**Licenza edilizia rilasciata dal Municipio di Monteceneri per un nuovo concetto di deposito e trasporto materiali, mappali n. 527 e 529 RFD Monteceneri/Sigirino coordinata con altre procedure soggette a esame di impatto ambientale**

Ns. riferimento TI 238 / 137583

## Comibit SA – Nuovo concetto deposito e trasporto materiali Proposta di esame dell'impatto sull'ambiente (EIA)

**Incarto di dissodamento n° 4373**  
**Comune di Monteceneri - Sigirino**  
**Mapp. n° 529, 534**  
**Scala 1:1'000 (foglio formato A4)**

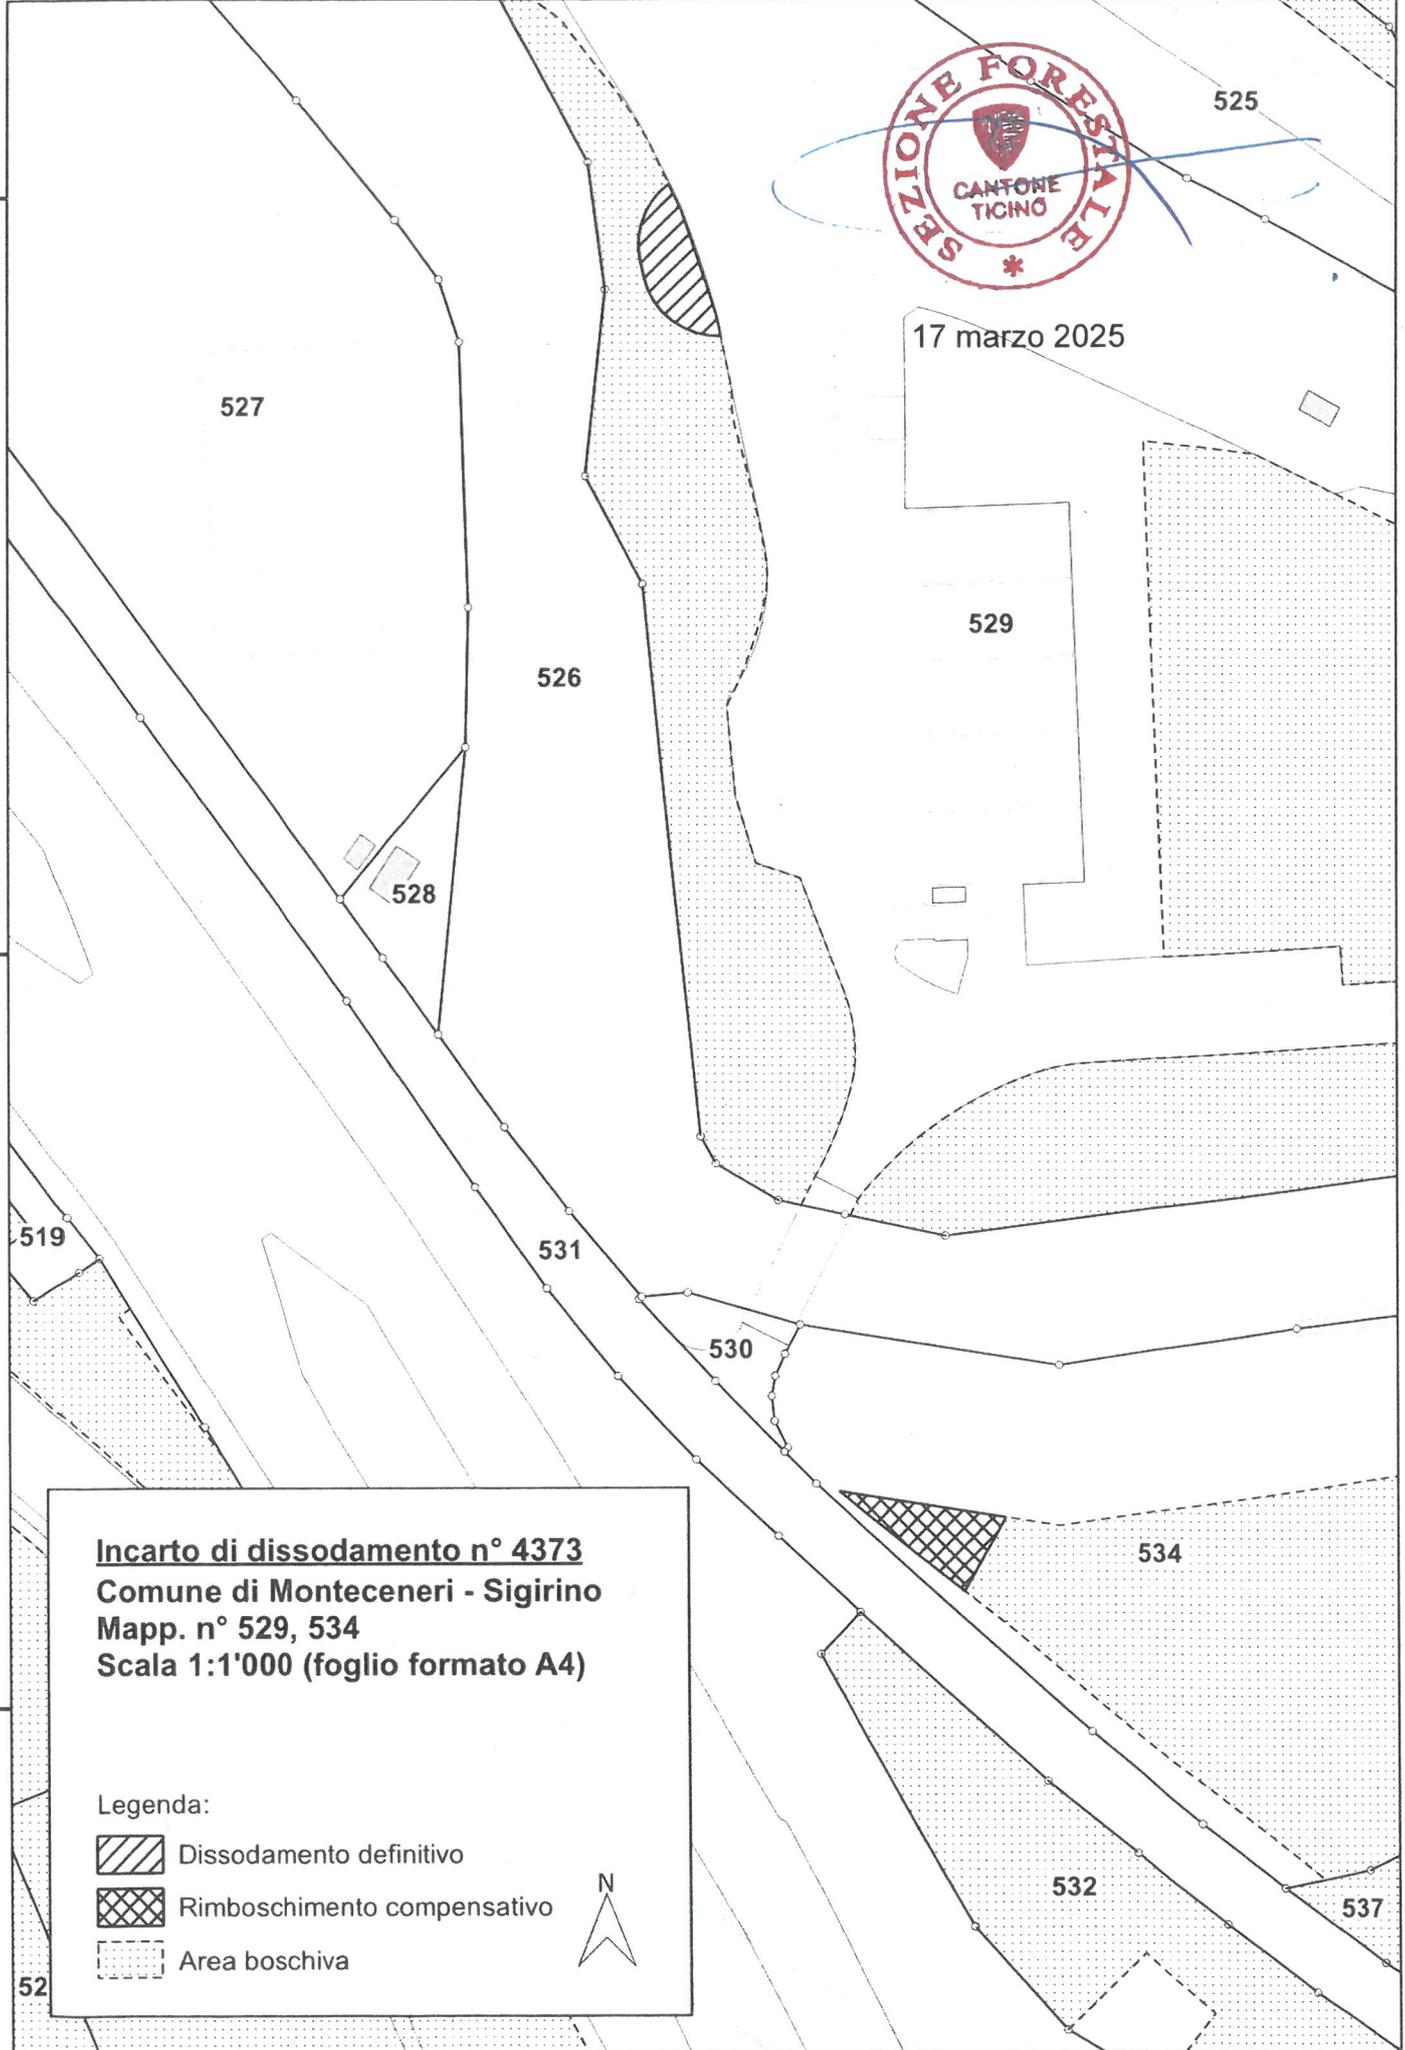
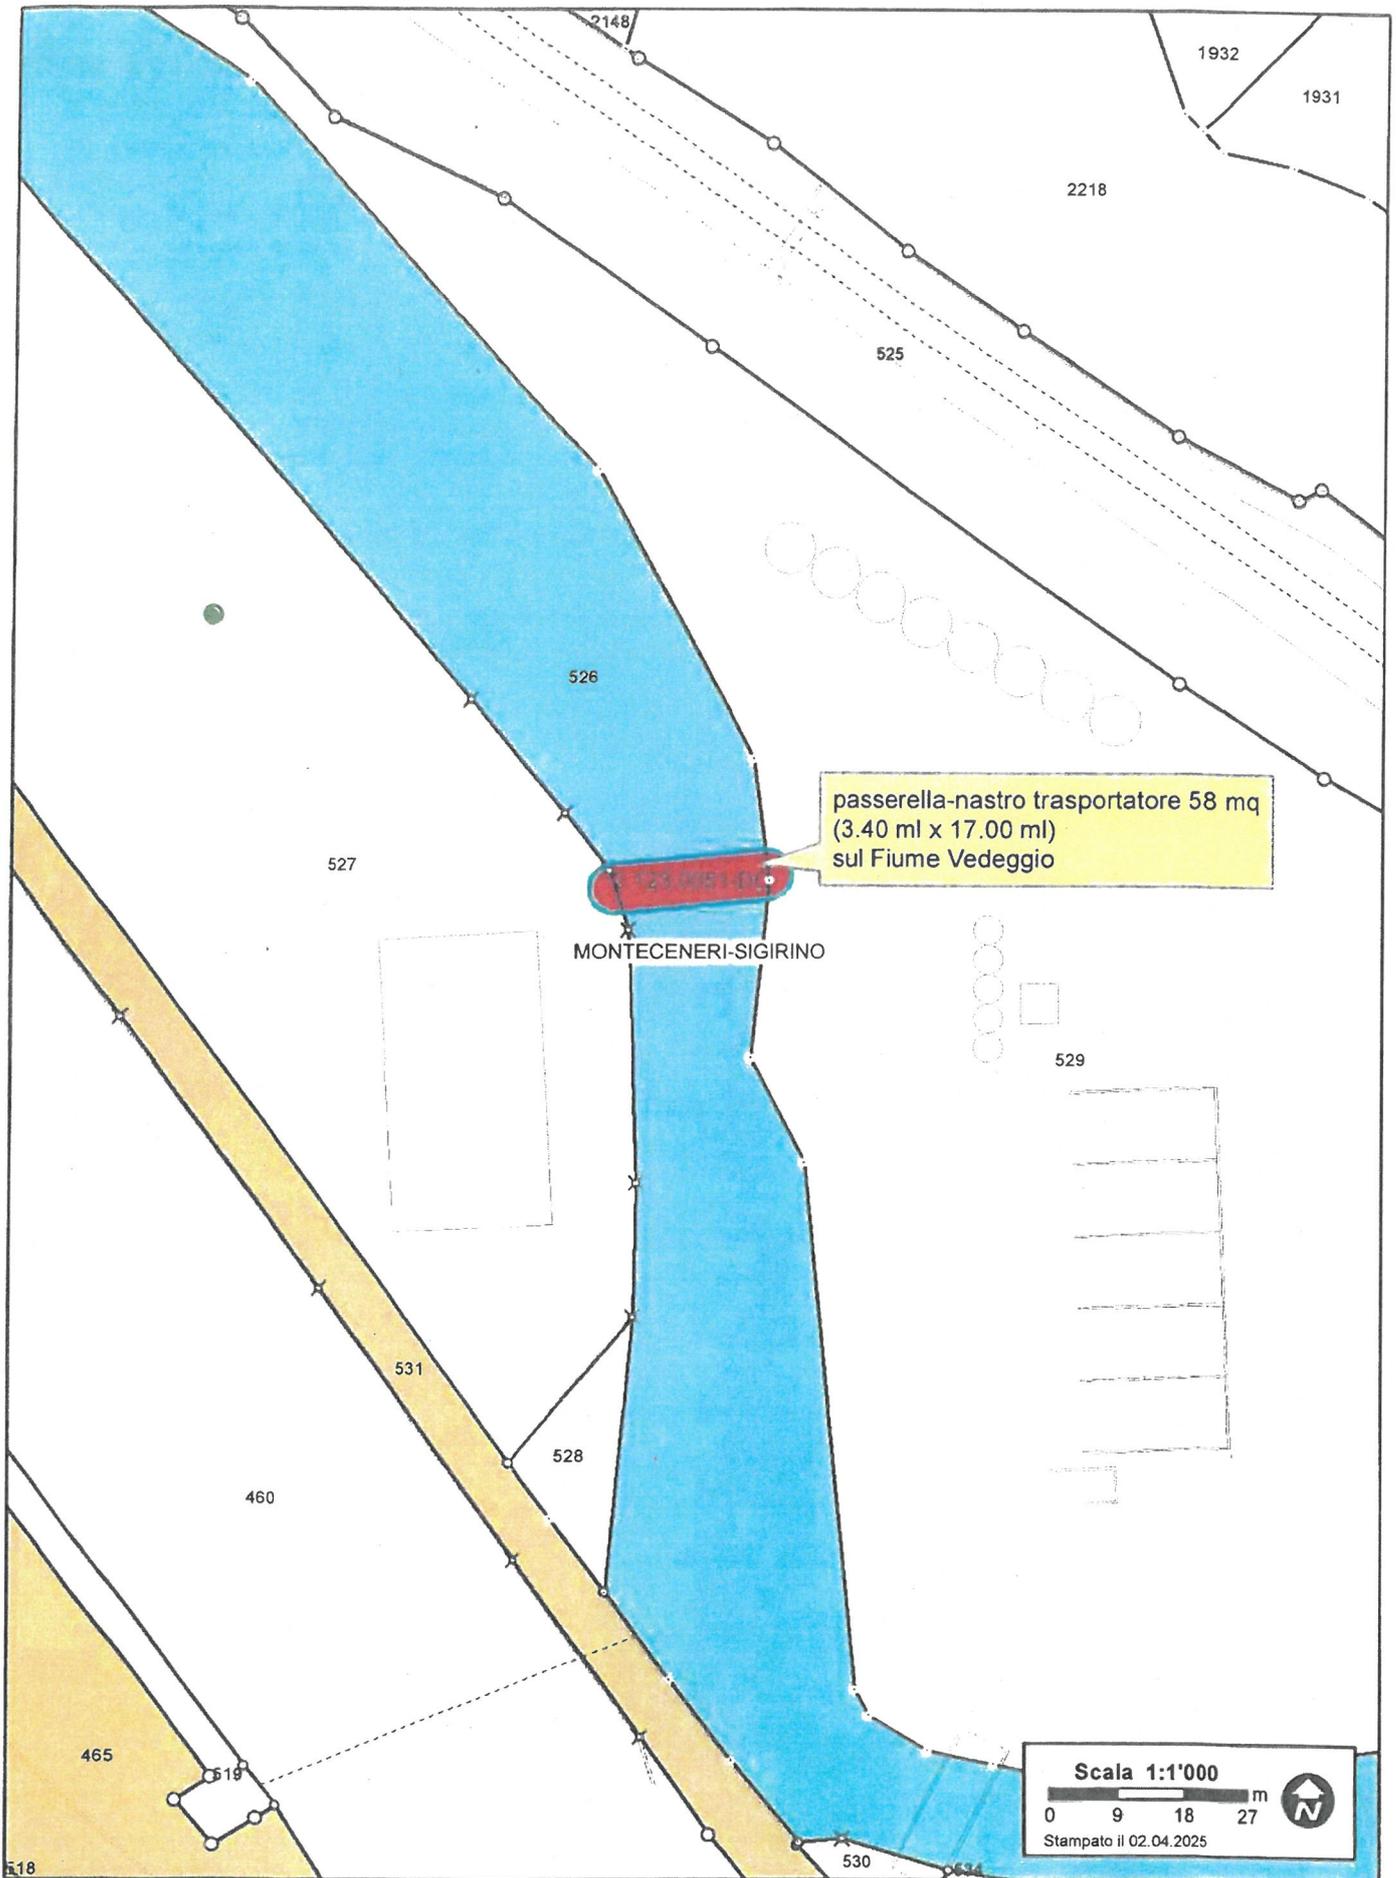
1. In merito all'istanza del gennaio 2025 presentata dalla società Comibit SA, Sigirino, è accolto il dissodamento definitivo di una superficie boschiva di 119 m<sup>2</sup> sul mappale RFD n° 529 di Monteceneri, sezione Sigirino, allo scopo di installare un nuovo nastro trasportatore nell'ambito del nuovo concetto di deposito e trasporto dei materiali. Di conseguenza, è autorizzato il dissodamento definitivo di una superficie boschiva di 119 m<sup>2</sup>, così come indicato nella planimetria in scala 1:1'000 allegata, timbrata e firmata Sezione forestale cantonale e recante data 17 marzo 2025.

- crescita in giudicato della decisione globale;
  - versamento della tassa di giustizia fissata al dispositivo Y. della presente decisione.
4. A compensazione del dissodamento definitivo di 119 m<sup>2</sup>, la società Comibit SA, Sigirino, è tenuta a porre sotto il vincolo della legislazione forestale una superficie complessiva di 119 m<sup>2</sup>, più precisamente sul mappale RFD n° 534, nell'area attualmente definita come area di campeggio a Piano regolatore, così come indicato nella planimetria in scala 1:1'000 allegata, timbrata e firmata Sezione forestale e recante data 17 marzo 2025.
